Objet : Projet de centrale solaire LA FOURCHALE – VALECO – Commune de Sulniac

Nos réfs. : nfc_2021_248

Vous m'avez fait parvenir pour avis le dossier de demande de permis de construire accompagné de l'étude d'impact concernant le projet de centrale photovoltaïque La Fourchale situé sur une ancienne carrière de Gneiss sur la commune de Sulniac.

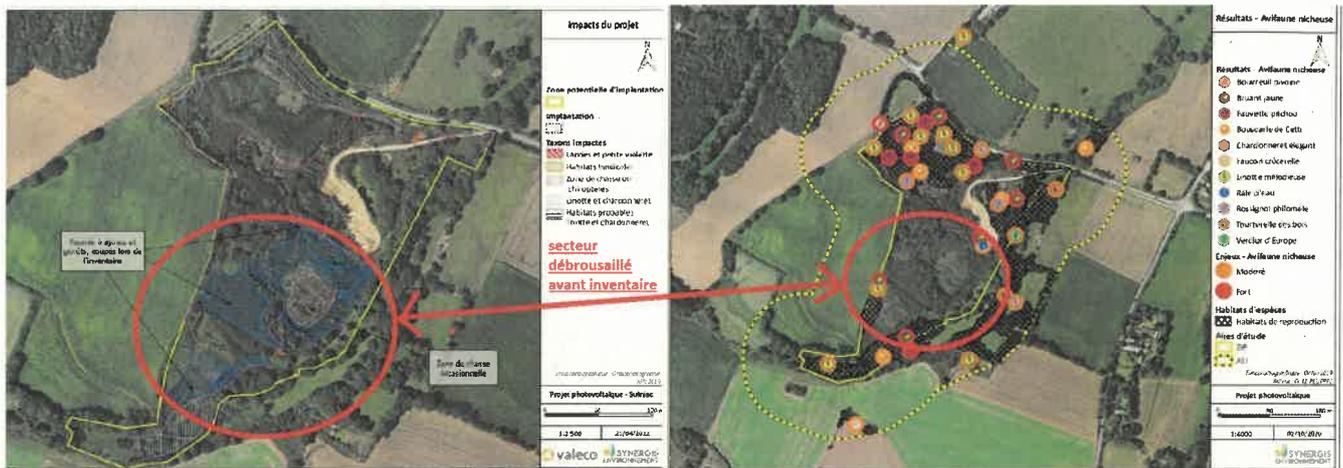
Nous notons par contre que le projet a été revu par rapport à la version initiale déposée début 2021 et prend en compte en partie nos recommandations concernant les mesures d'évitement. Par rapport à la version initiale, ce nouveau projet propose une réduction de l'implantation des panneaux photovoltaïques permettant d'éviter davantage le secteur nord de la carrière identifié en zone d'enjeu fort pour l'habitat de reproduction de la fauvette pitchou (classée en danger au niveau national).

Figure 72 : Synthèse des enjeux naturalistes

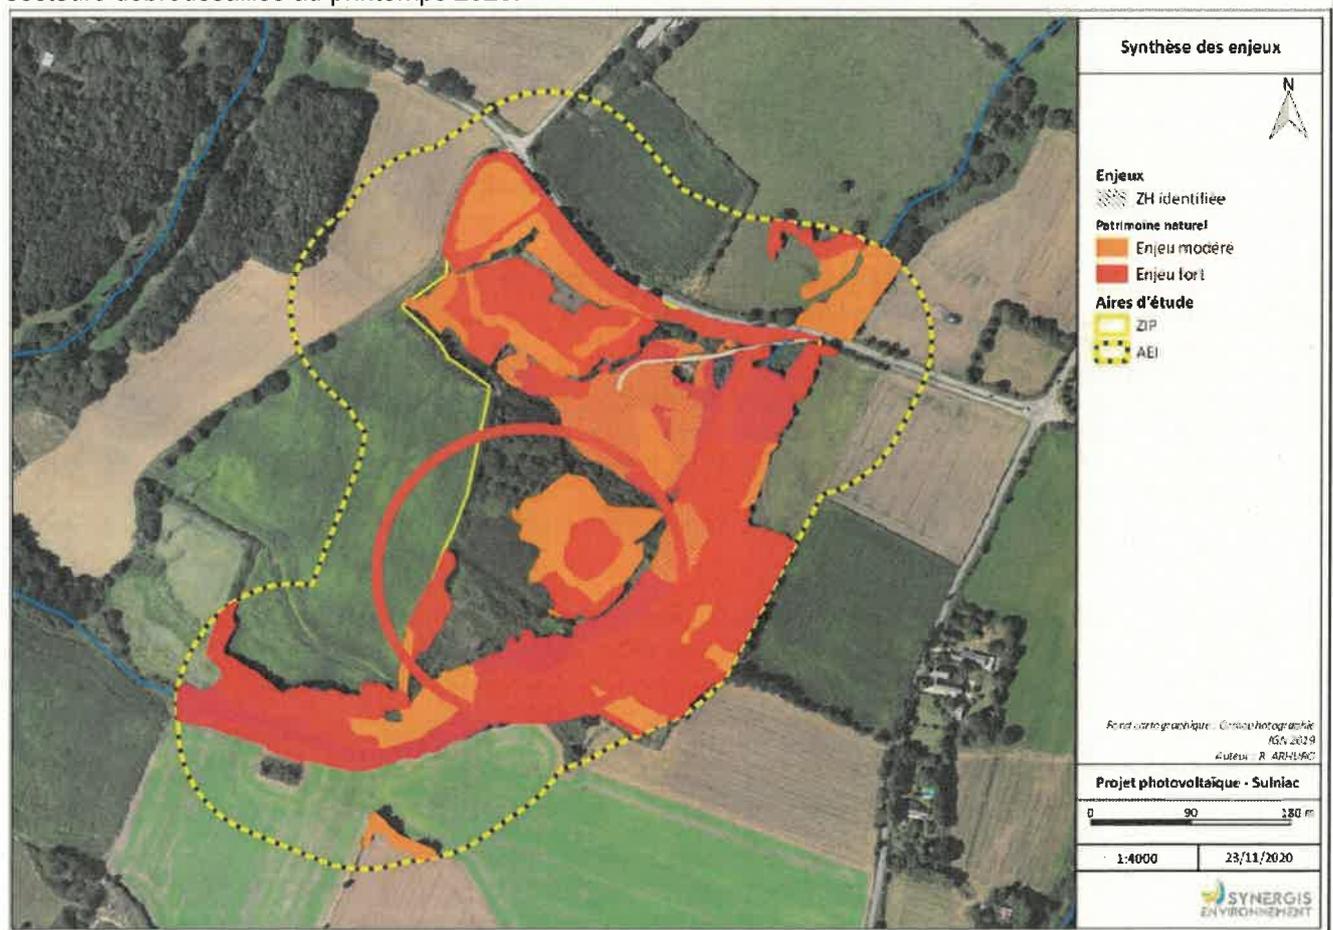
Le dossier indique qu'une intervention de débroussaillage a été réalisée par le propriétaire au printemps 2020 sur des habitats fourrés à ajoncs et genêts, au moment des inventaires faune/flore de l'étude d'impact. Cela explique l'absence d'avifaune nicheuse dans ce secteur, qui, au regard de la cartographie des habitats (figures 25 et 26), a été favorable aux espèces rencontrées. Le dossier identifie d'ailleurs ces secteurs comme « *habitats probables linotte et chardonneret* ».

52 % de l'habitat de reproduction favorable ou potentiel de la linotte mélodieuse est impacté par le projet à l'échelle de l'aire d'étude immédiate. 42 % de l'habitat du chardonneret et 33 % de l'habitat du bruant jaune sont également impactés. L'impact lié à la perte d'habitat est donc significatif pour ces espèces protégées et menacées.

La cartographie de synthèse des enjeux montre bien que la seule zone sans enjeux identifiés correspond aux secteurs débroussaillés au printemps 2020.
